Por medio de la presente le remitimos el **INFORME TÉCNICO Dicomar N°048-2024** del proceso de Evaluación del Estudio de Impacto Ambiental Categoría II, denominado **“NIVELACIÓN DE TERRENO Y CONSTRUCCIÓN DE INFRAESTRUCTURA PARA PROYECTO FUTURO”**, presentado por el promotor DESARROLLO TURÍSTICO SAN CARLOS, S.A. al Ministerio de Ambiente, en atención al proceso de Evaluación solicitado a esta Dirección mediante Memorando – DEEIA-0317-3005-2024 con expediente N° DEIA-II-F-059-2023.

INFORME TÉCNICO DICOMAR N° 048-2024

Evaluación de la Segunda Información Aclaratoria del Estudio de Impacto Ambiental
Categoría II “NIVELACIÓN DE TERRENO Y CONSTRUCCIÓN DE INFRAESTRUCTURA PARA
PROYECTO FUTURO”

Imagen No.1 Anexo A. Plano de Área de Protección.
Se observa la franja de protección de la quebrada El Pueblo.

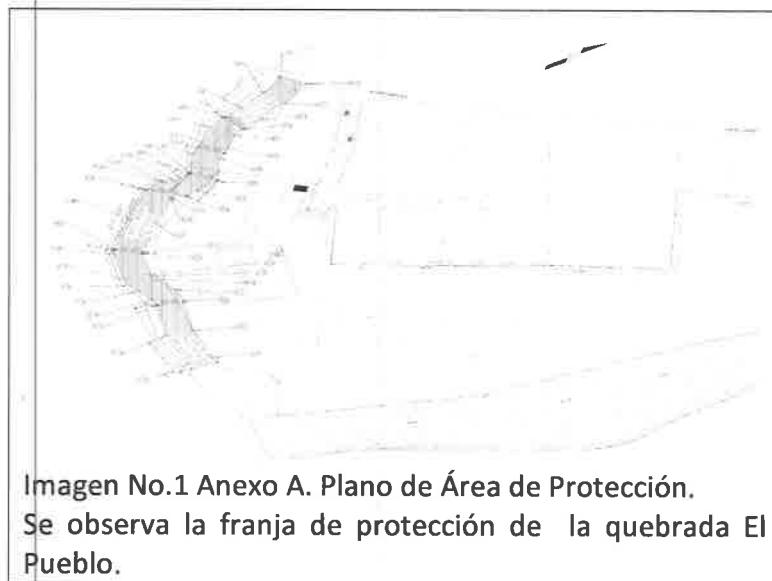
Este plano presenta una franja de protección de la quebrada El Pueblo, y no reconoce la existencia del manglar ubicado en el humedal que se encuentra dentro de finca colindante con la ribera de playa.

- a) Se presenta en los Anexos el Plano con el área de protección del Mangle que colinda con el proyecto. Esta área cuenta con una superficie de protección de 2,168.475 m².
